Resolución Número 03703
(Diciembre 19 de 2019)

“Por medio de la cual se modifica la Resolución No. 2771 de 2010 y se toman otras determinaciones”.

Que la Subdirección de Ecosistemas y Ruralidad emitió el Concepto Técnico No. 15497 del 11 de diciembre del 2019, el cual constituye el soporte técnico para la solicitud de modificación parcial de la Resolución 2771 del 24 de marzo de 2010 en lo relacionado con el Canal Tintal II, cuyos apartes más relevantes se transcriben a continuación:

ASUNTO	Solicitud de Modificación parcial de la Resolución 2771 del 24 de marzo de 2010 en lo relacionado con el Canal Tintal II.		
ATENDIDO			
CUERPO DE AGUA	Canal Tintal II	CUENCA	Canal Cundinamarca
LOCALIDAD	Kennedy	UPZ: Patio Bonito y Las Margaritas	
COMPONENTE AMBIENTAL EVALUADO		PROFESIONAL	SDA - CPS
Hidráulico		César Andrés Vivas Medina	20190096
Revisión Técnica		Herman Fernando Montero Gómez	20180584
Revisión y Aprobación Técnica		Luz Marina Villamarín Riaño	20190207

Imagen 5. Perfil longitudinal del canal Tintal II condición actual. TR 100 años

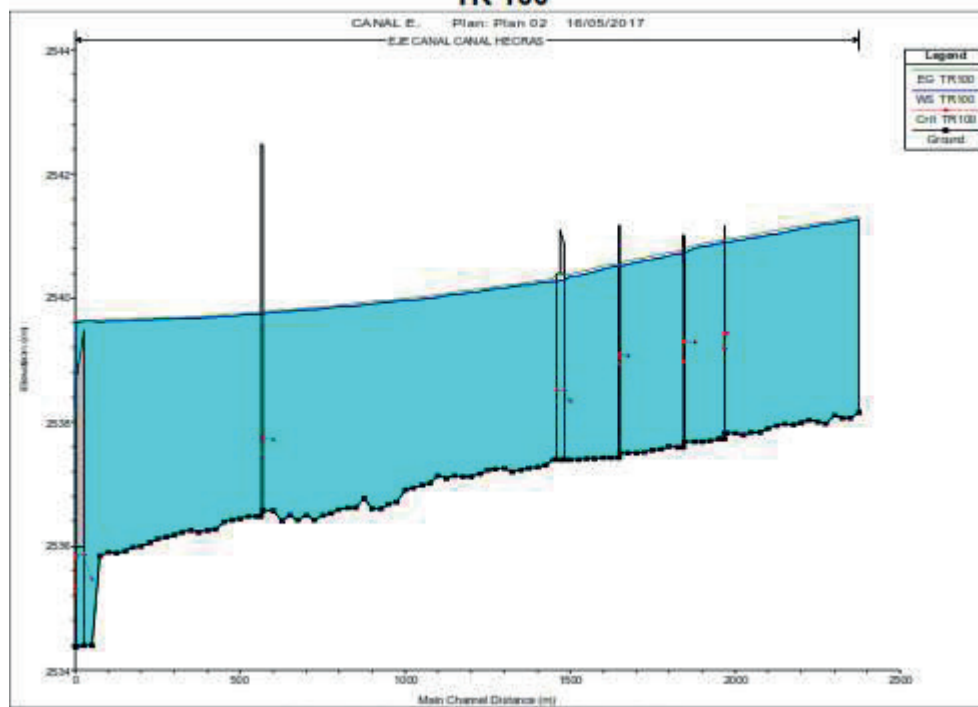
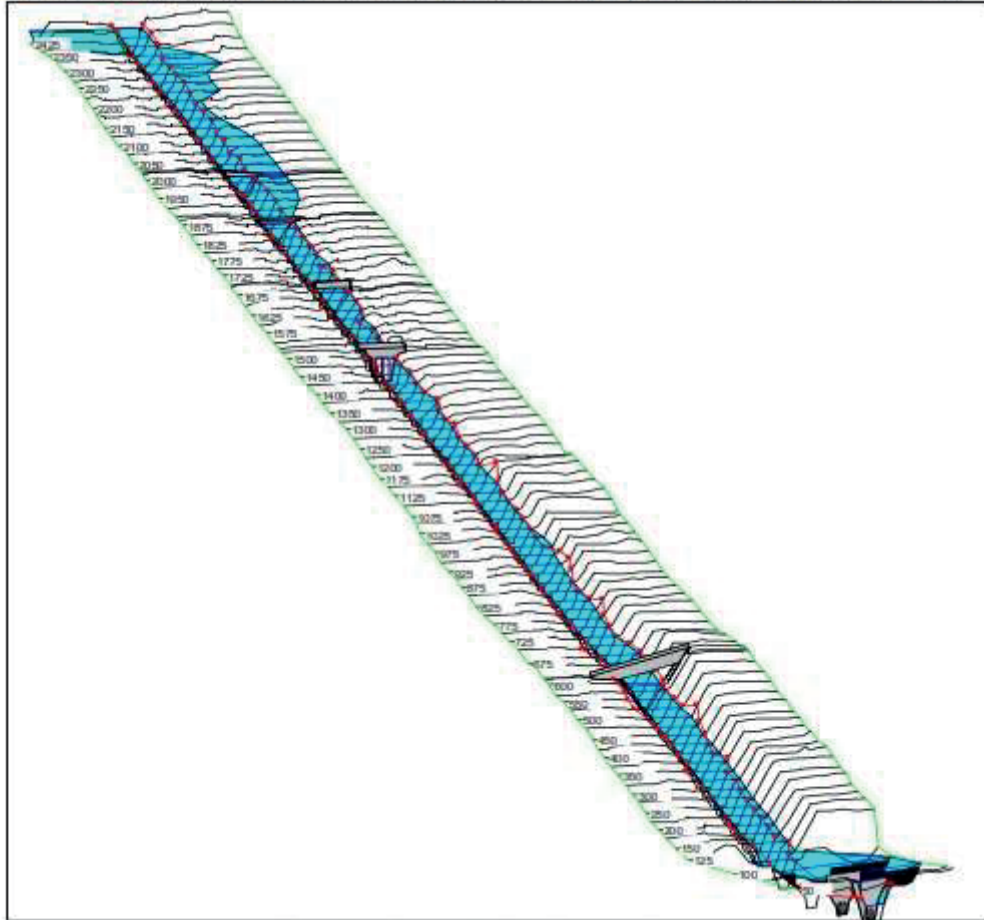
La modelación hidráulica del canal Tintal II para el periodo de retorno de 100 años en condición actual, muestra en sus resultados que el cauce no tiene capacidad para transitar el caudal presentando desbordamiento.

Para las modelaciones hidráulicas de proyección o condición futura debe representarse o implantarse el puente elevado de la ALO SUR del IDU.

Se debe tener en cuenta que la estructura denominada batea actualmente funciona como dissipador de energía y controlador de caudales provenientes del canal Tintal II y del canal Cundinamarca, razón por la cual se debe estudiar el comportamiento hidráulico en doble dirección una vez se elimine esta estructura (batea).

Imagen 9. Perfil longitudinal del canal Tintal II condición sin batea. TR 100 años

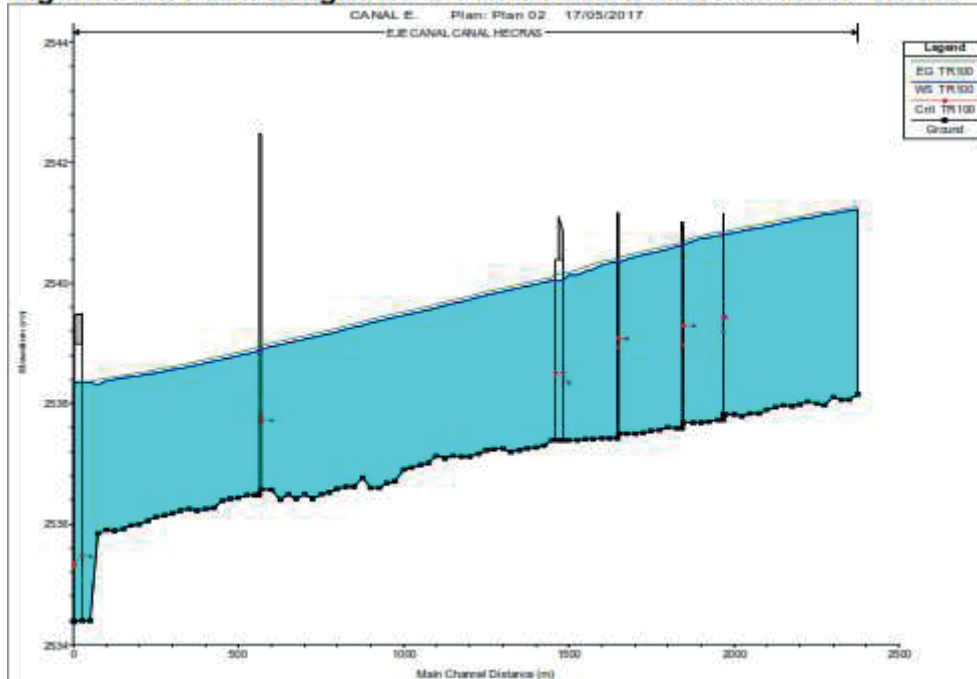
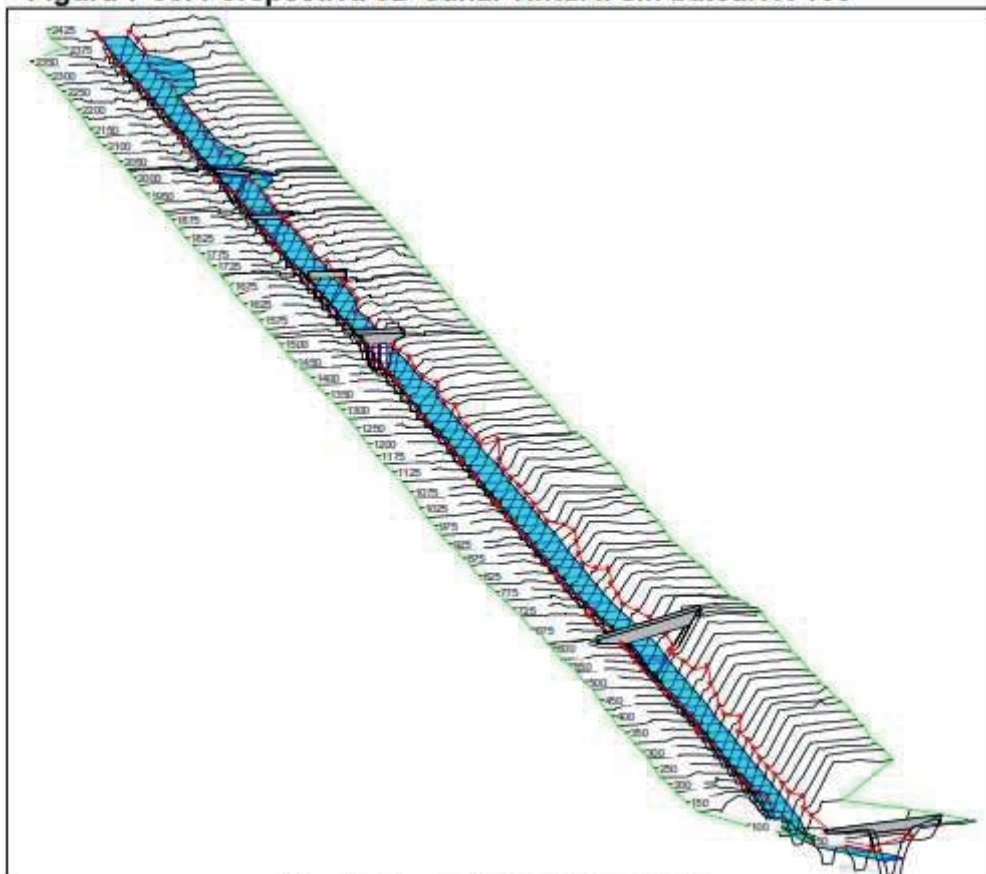
En el ítem **7.3 Canal Existente Sin Batea al Final** la modelación hidráulica de los caudales asociados al periodo de retorno de 100 años, muestra que la lámina de agua disminuye su altura en el tramo final del canal donde se realizó el reemplazo de las dos tuberías (batea) por el puente proyectado de la ALO SUR, pero sigue presentando desbordamiento en el puente 1. Asimismo, en la modelación no se evidencia el comportamiento hidráulico en doble dirección del tramo en mención, esto considerando que la estructura denominada batea actualmente funciona como dissipador de energía y controlador de caudales provenientes del canal Tintal II y del canal Cundinamarca.

Imagen 15. Sección transversal 2567.06 condición proyectada tramo box culvert . TR 100 años **Fuente:**
Tomado de modelo hidráulico HECRAS BOX CHUCUA-BOX TINTAL II anexo radicado SDA 2019ER212492

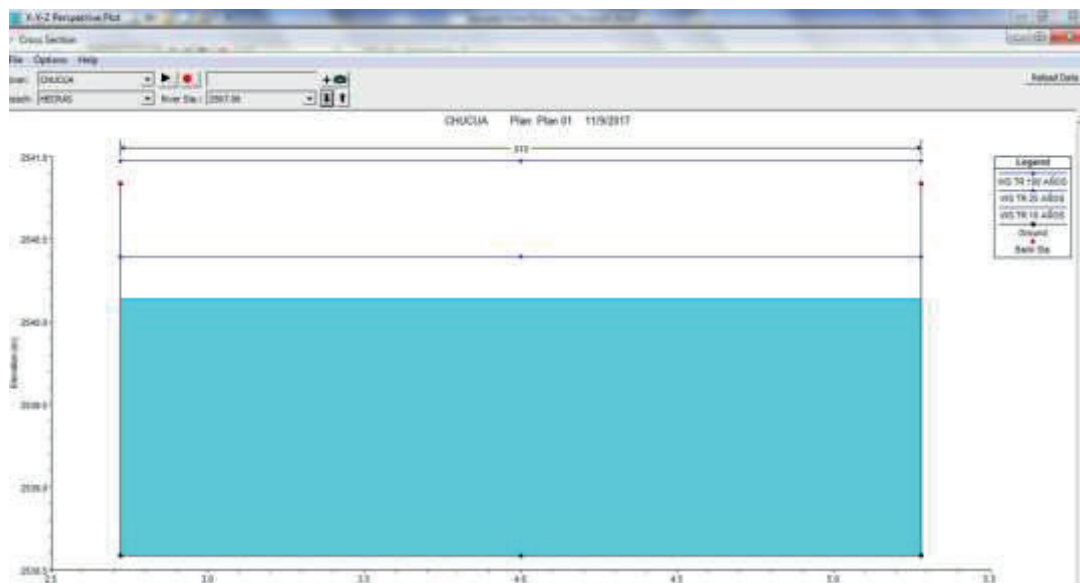
La modelación hidráulica para la condición proyectada de box culvert fue realizada como un canal abierto y no como un canal cerrado (box culvert), representación gráfica que no es coherente con lo requerido y presentado en el documento, además hidráulicamente no tienen el mismo comportamiento.

Aproximadamente 15 secciones transversales del canal modelado en condición proyectada de box culvert, presentan láminas de agua que superan los taludes de las dos márgenes, resultados que no fueron incluidos y analizados en el documento. En las **imágenes 15 y 16** se presentan algunas de las secciones transversales del tramo del canal denominado box culvert tomadas del programa HECRAS, modelación hidráulica anexa al documento.

- ✓ *Del modelo hidráulico presentado por el consultor se hace una verificación del comportamiento del sistema de entrega del Canal Tintal II al Canal Cundinamarca para la condición actual (con y sin batea) y para la condición proyectada, teniendo como condición de frontera en el Canal Cundinamarca la cota 2538.14 msnm correspondiente a la cota máxima de operación definida por la Zona 5 para evitar inundaciones de la zona más baja (Urbanización Metro Vivienda), donde las velocidades de flujo en la entrega al Canal Cundinamarca, son menores de las permitidas por la Norma RAS 0330/2017 y la NS-085 de la EAAB-ESP (5 m/s).*

Con el objetivo de dar alcance a las dudas técnicas relacionadas, ya que se requiere de un soporte técnico para validar la modelación hidráulica presentada del Box Culvert Tintal II (Proyectado). Razón por la cual, se realiza la comprobación de la modelación hidráulica del diseño del Box-Culvert Tintal II para los periodos de retorno de 10, 25 y 100 años, de lo que se encontró que el mismo, cumple hidráulicamente para transportar el caudal en los diferentes periodos de retorno.

1. *Se comprueba técnicamente que la modelación presentada en el contrato de consultoría No.1-2-25400-00842-2016 al Box Culvert Tintal II no presenta sobrepresiones para los periodos de retorno de 10, 25 y 100 años. Entendiendo con lo anterior, que el mismo cumple hidráulicamente. Así mismo, se logró comprobar con los resultados de la modelación elaborada por la Dirección de Ingeniería especializada de la EAAB-ESP que el Box Culvert Tintal II no presenta sobrepresiones para los periodos de retorno de 10, 25 y 100 años. Entendiendo con lo anterior, que el mismo cumple hidráulicamente. (Se anexa modelo elaborado en software EPA SWMM).*

Imagen 17. Perspectiva 3D inicio del box culvert condición proyectada. TR 100 años **Fuente:** Tomado de modelo hidráulico HECRAS BOX CHUCUA-BOX TINTAL II anexo radicado SDA 2019ER212492

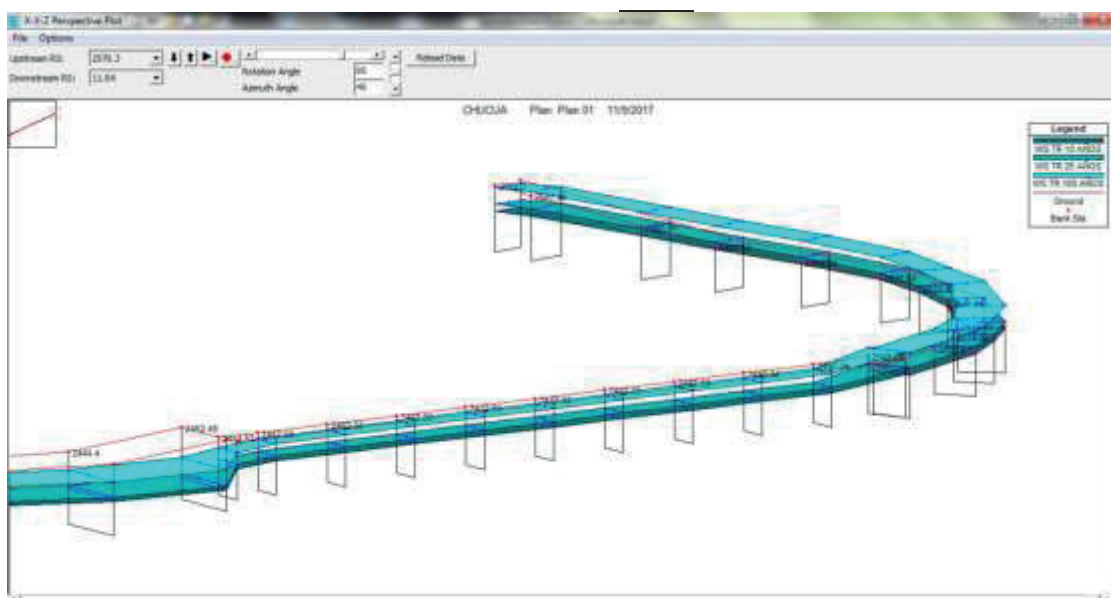
La perspectiva 3D arrojada por el modelo hidráulico en HECRAS BOX CHUCUA-BOX TINTAL II es completamente diferente al encontrado en el documento, ya que este presenta láminas de agua superiores al canal rectangular denominado box culvert proyectado para el Tintal II.

2. Si bien el modelo elaborado por la Dirección de Ingeniería Especializada de la EAAB-ESP, fue concebido de una forma más simplificada, comparada con el modelo elaborado por el contrato de consultoría No. 1-2-25400-00842-2016, este se alimentó para una condición más crítica, encontrando que el mismo igualmente funciona hidráulicamente.

Ilustración. Sección 2300 donde inicia la modelación del Box Tintal II (modelo Box-Chucua – Box Tintal II)

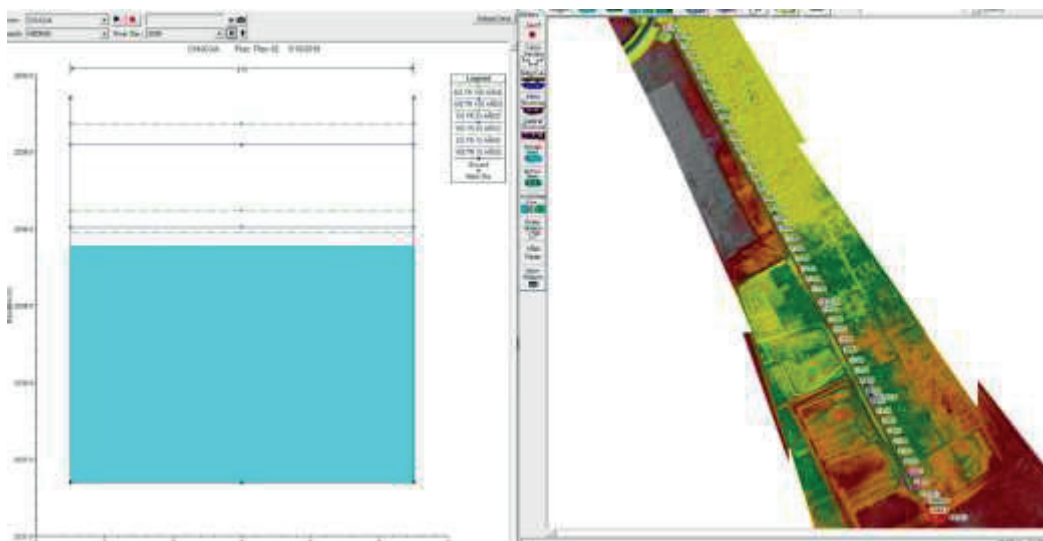
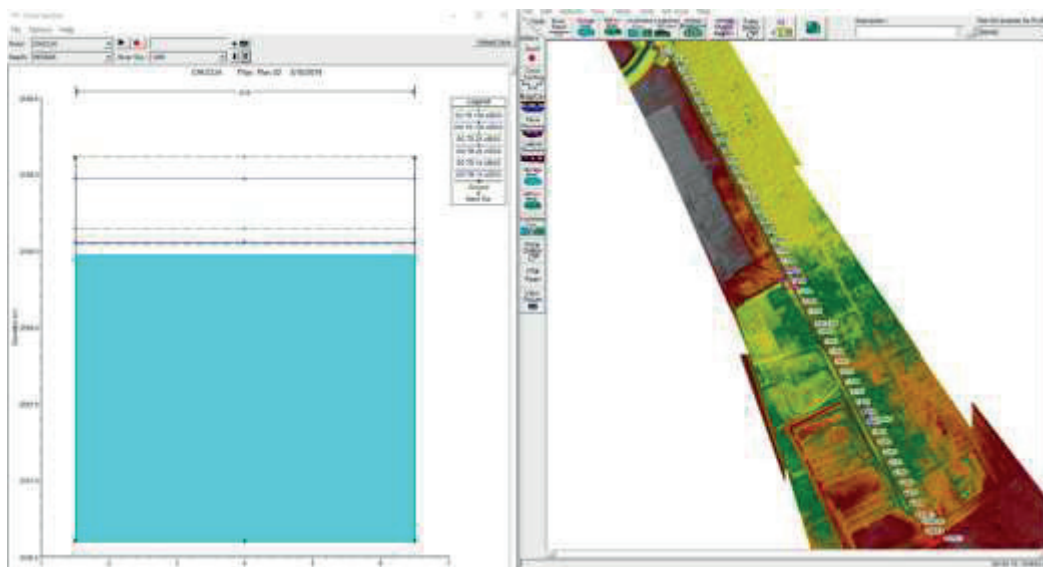
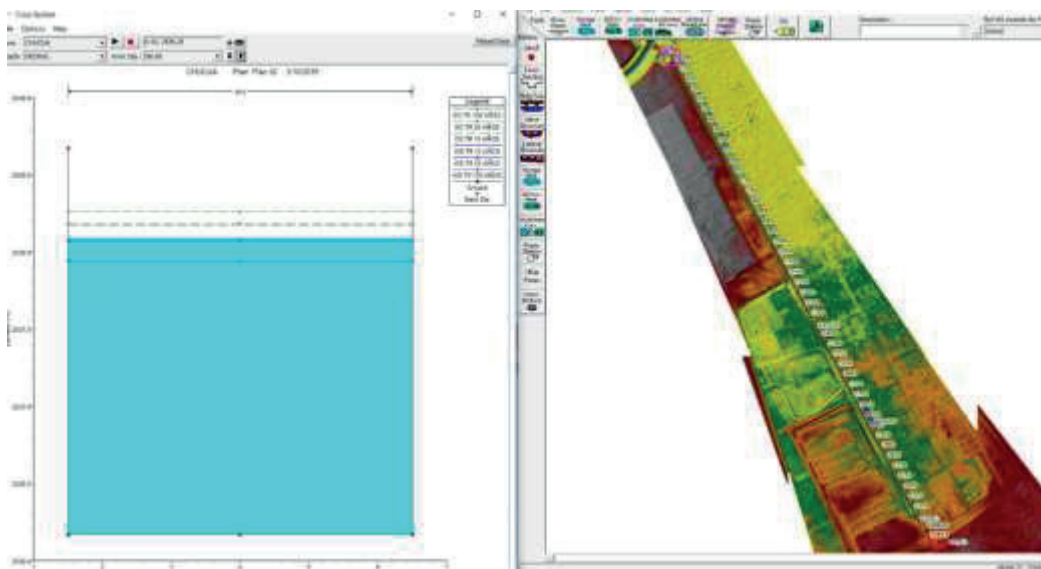
A continuación, se presenta las secciones transversales en las abscisas 2300 (inicio box Tintal II), 1200 (sobre la Carrera 91) y 98.69 (antes de entregar al Canal Cundinamarca) donde se puede observar que el Box Tintal II nunca presenta profundidades de flujo superiores a 2.5 m para los periodos de retorno de 10, 25 y 100 años. De acuerdo con lo anterior, si bien es cierto que el Consultor no

modelo el box culvert como un canal cerrado, el diseño del Box-Culvert Tintal II no presenta niveles de flujo superiores a 2.5 metros, por lo que la simplificación efectuada por el Consultor no genera ninguna afectación a la hidráulica de este conducto.
